REGIONE PUGLIA
Direttore Dipartimento Mobilità, Qualità urbana, Opere pubbliche, Ecologia e Paesaggio

COMUNE DI MONOPOLI
Sindaco del Comune di Monopoli (BA)

OGGETTO: ulteriori osservazioni e proposte in merito al progetto per la realizzazione del Centro Comunale di Raccolta delle contrade di Monte – Deliberazione Giunta Comunale n. 231 del 13/11/2019

L'area di intervento come individuata nella nota del Comune del 23/03/2020 Reg. Uff. 0018929. L'impianto è posizionato sull'UCP "Area di rispetto dei boschi" del PPTR e a pochi metri dal reticolo idrografico.

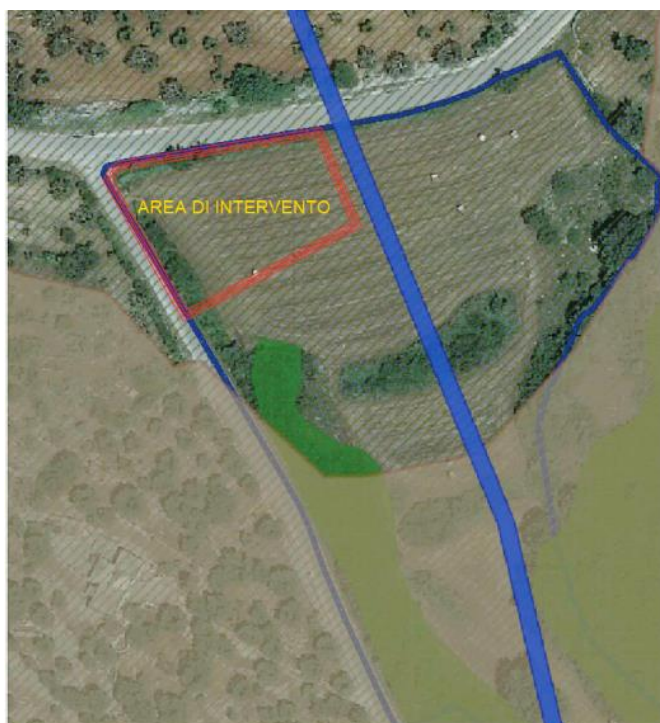
Si legge ancora che "come si evince dalla documentazione allegata alla presente (All. n. 1), l'area di intervento per la realizzazione del C.C.R. non è localizzata in area BP "Boschi del PPTR", mentre, come già evidenziato, il 15,3% della superficie della p.lla 71 (foglio 70) è interessata dal BP "boschi", mentre il 57,2% della superficie totale è interessata da UCP "area di rispetto dei boschi" (PPTR aggiornato con DGR n. 176/2015, DGR n. 240/2016, DGR n. 1162/2016 e DGR n. 496/2017). Inoltre, anche attraverso l'analisi dell'ultima documentazione visionata (richiesta di accesso agli atti acquisita al prot. com. n. 0002985 del 18/01/2021), non esiste un elaborato del progetto di dettaglio che posiziona l'ubicazione dell'impianto rispetto ai vincoli, l'unica tavola di progetto che colloca a livello di dettaglio l'impianto è la Tav. 14 Layout di cantiere che non ha riferimenti particellari. Dalla tavola allegata alla già citata nota del 23/03/2020 Reg. Uff. 0018929, si evince chiaramente che l'impianto è ubicato nell'UCP "Area di rispetto dei boschi" quindi in totale contrasto con il PPTR:

Foto 1. L'area di intervento. Come si nota benissimo non è affatto incolta ma coltivata a foraggiere su un terreno dotato di un elevato grado di fertilità.

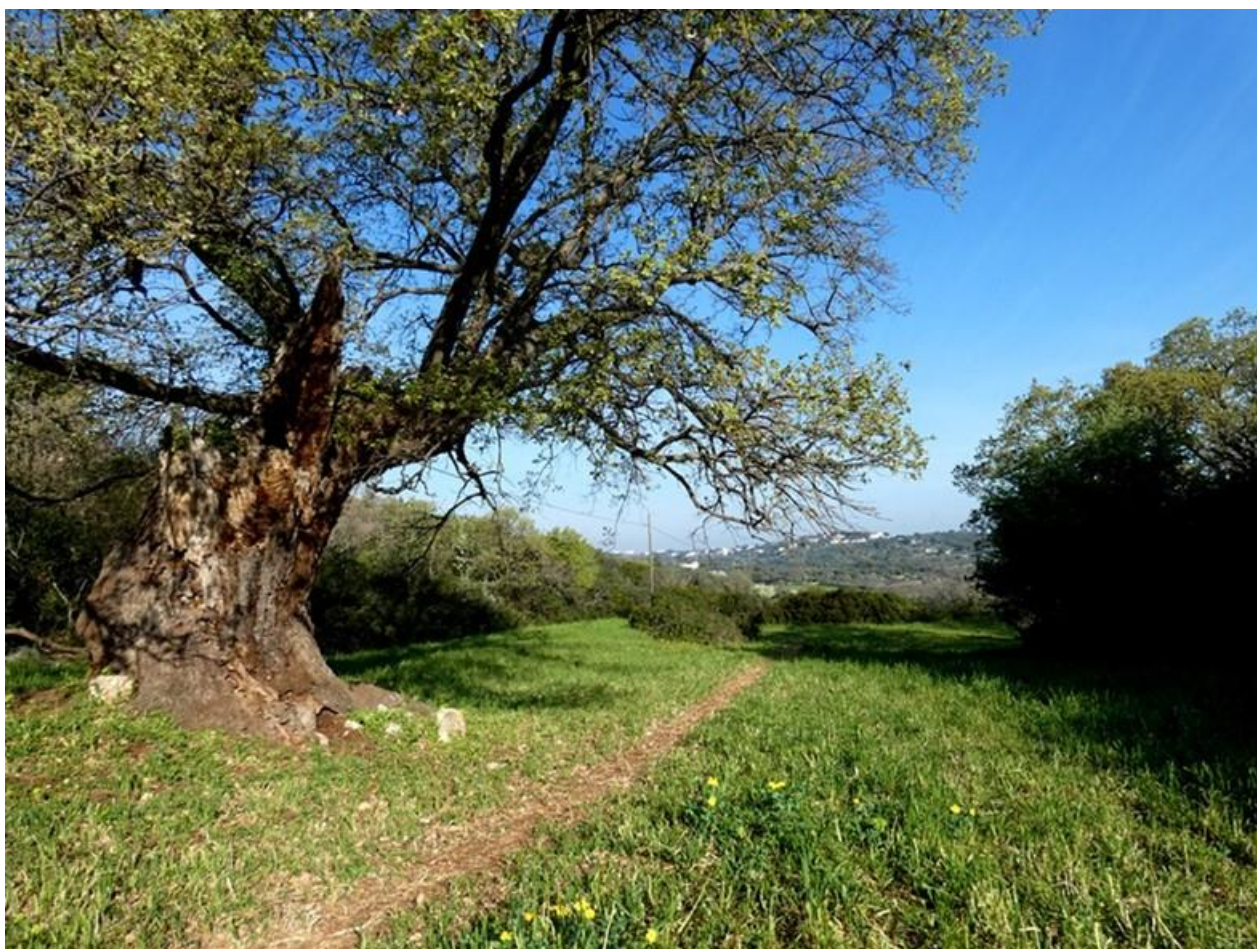
Inoltre non è possibile affermare che "di fatto trattasi di terreno incolto", in quanto attualmente il terreno è in parte coltivato a seminativo e in parte bosco.
